### Garnitures de freins pour BMW 8DB 355 012-321 / 8DB 355 015-601

#### Garnitures de freins modifiées

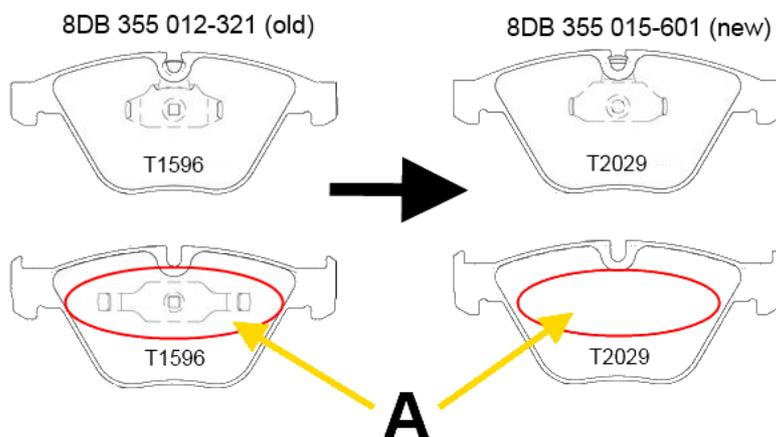
Due à une modification de l'équipement série par le constructeur automobile BMW, l'affectation des articles a été adaptée comme suit. La garniture de freins 8DB 355 012-321 / T1596 est remplacée par la garniture de freins 8DB 355 015-601 / T2029.

La différence entre les deux garnitures de freins est le ressort de retenue (A) manquant sur la garniture de freins du côté opposé au piston 8DB 355 015-601 / T2029. L'absence du ressort n'influence pas le comportement de confort de la garniture de freins.
